改善箇所説明図

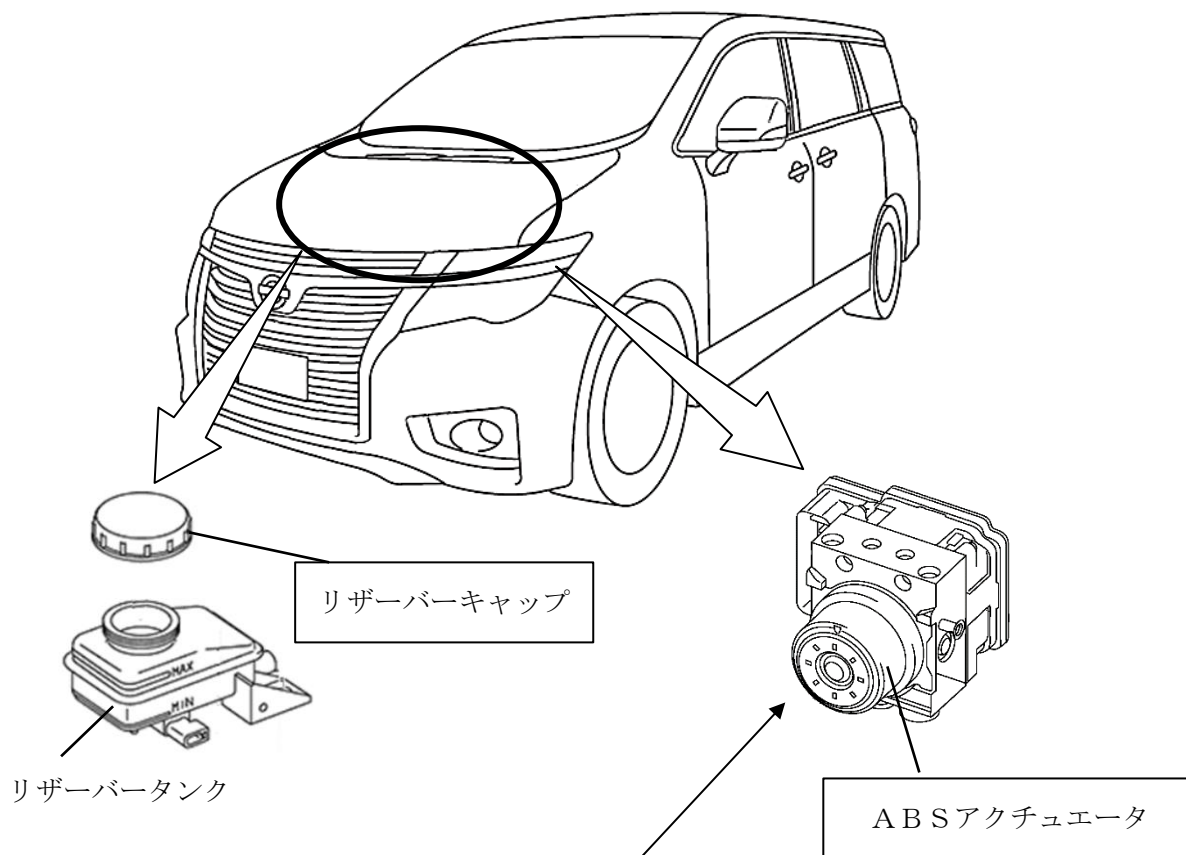
基準不適合発生箇所

ABSアクチュエータにおいて、指定されている種類以外など性質が不安定なブレーキ液への耐性が不足しているため、バルブ表面の亜鉛メッキにゲル状物質が生成され、バルブの摺動性が悪化する場合がある。そのため、バルブが正常に閉じない場合、液圧が低下しブレーキペダル操作時にペダルストロークが深くなり、制動距離が長くなるおそれがある。

改善の内容

全車両、ABSアクチュエータを内部洗浄後、作動確認を実施し、引掛りがある場合は対策品に交換する。また、全車両、亜鉛メッキの腐食を抑制する効果のあるブレーキ液に交換するとともに、ブレーキ液の種類を刻印したリザーバーキャップを交換し、またブレーキ液の種類を記載した取扱説明書を変更する。
